STEEKJARBREKKUR - HALLSVEGUR SUÐUR

BREYTING Á DEILISKIPULAGI

Efni: Breyting - Deiliskipulag - Stekkjarbrekka-Hallsvegur - Lambhagavegur 14 - Endurvinnslustöð Sorpu - Reykjavík

Varðar: Stekkjarbrekkur-Hallsvegur, breyting á deiliskipulagi vegna Lambhagavegs 14

DEILISKIPULAGSBREYTING 1:2000

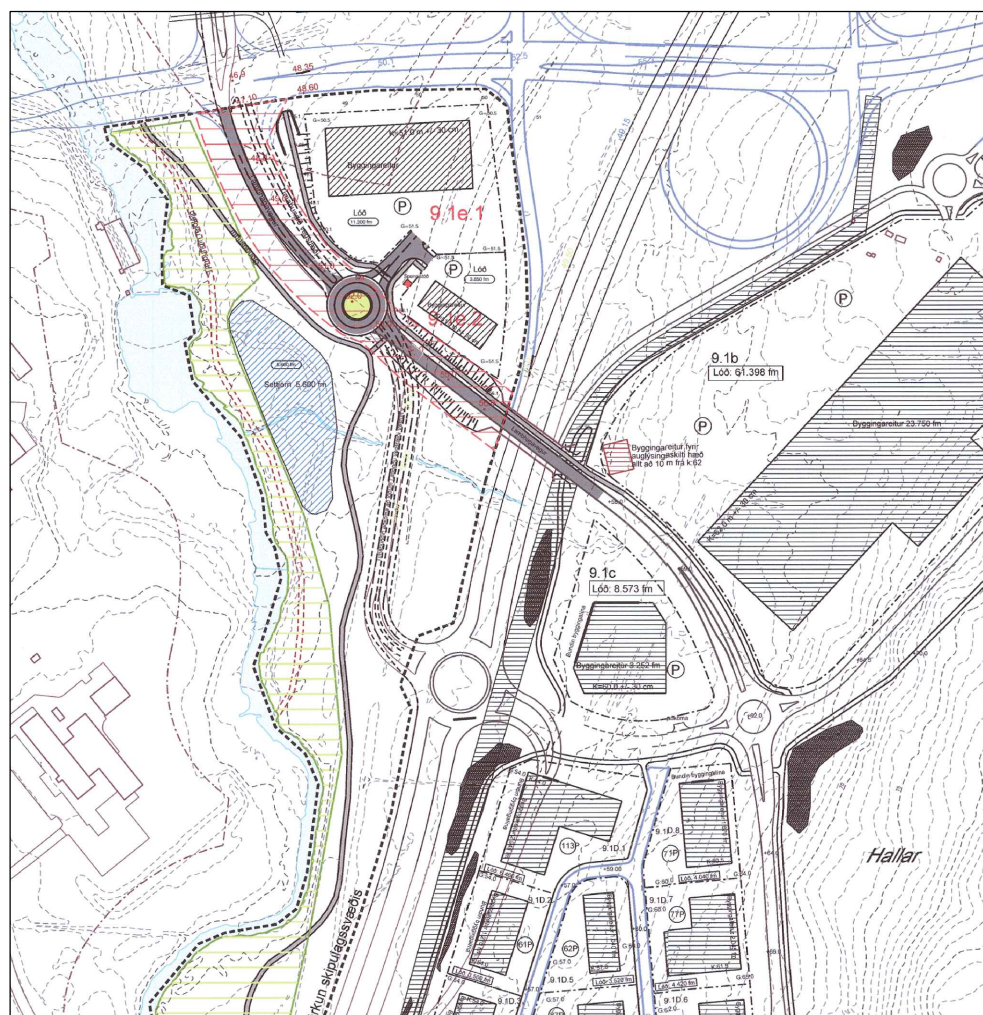
Athugasemd: Umhverfisstofnun segir mikilvægt að sett séu ströng skilyrði um að fráveituvatn berist ekki í ána.

Ábending: Umhverfisstofnun bendir á að starfsemi endurvinnslustöðvarinnar er starfsleyfisskylt hjá Heilbrigðiseftirliti Reykjavíkur.

Ábending: Umhverfisstofnun bendir á mögulega hættu á foki á úrgangi.

Ábending: Veitur benda á að tryggja þurfi fullnægjandi hreinsun ofanvatns innan lóðar.

Athugasemd: HER vekur athygli á því að starfsemi endurvinnslustöðvar Sorpu fellur undir iðnaðarsvæði sem er ekki í samræmi við skilgreinda landnotkun í deiliskipulagstillögunni.

Ábending: HER bendir á að óendurvinnanlegur úrgangur hafi verið urðaður m.a. þar sem Korputorg stendur í dag.

Svar: Bætt hefur verið við skilmálum um meðhöndlum og hreinsun ofanvatns.

Svar: Bætt hefur verið við texta í greinargerð um að sækja skuli um starfsleyfi hjá Heilbrigðiseftirliti Reykjavíkur.

Svar: Bætt hefur verið verið við texta í greinargerð um að tryggja skuli að ekki verði fok á úrgangi.

Svar: Bætt hefur verið við skilmálum um meðhöndlum og hreinsun ofanvatns.

Svar: Samkvæmt ákvæði í Aðalskipulagi Reykjavíkur 2040 eru endurvinnslustöðvar ekki einskorðaðar við skilgreind iðnaðarsvæði. Þær eru einnig heimilár á athafnasvæðum (AT), hafnarsvæðum (H) og mögulega á miðsvæðum (M) samkvæmt ákvörðun í deiliskipulagi. Hér er átt við miðsvæði sem liggja við stofnbrautir og eru fjarri íbúðarbyggð. Lambhagavegur 14 er innan miðsvæðis (M9) sem liggur við Vesturlandsveg og er tiltölulega fjarri íbúðarbyggð.

Svar: Bætt hefur verið við skilmálum í greinargerð að ef verði komið niður á gamlan urðunarstað við framkvæmdir á svæðinu skal hafa samband við Heilbrigðiseftirlit Reykjavíkur.
